●●邸新築工事現場検査記録簿

第3回目(パネル建て方検査)

●●邸新築工事現場検査記録簿

第4回目(上棟検査)

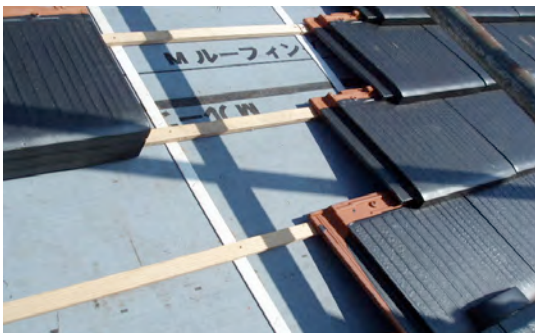
前回指摘しましたひび割れはその後進行していませんので問題ないと結論付けました。
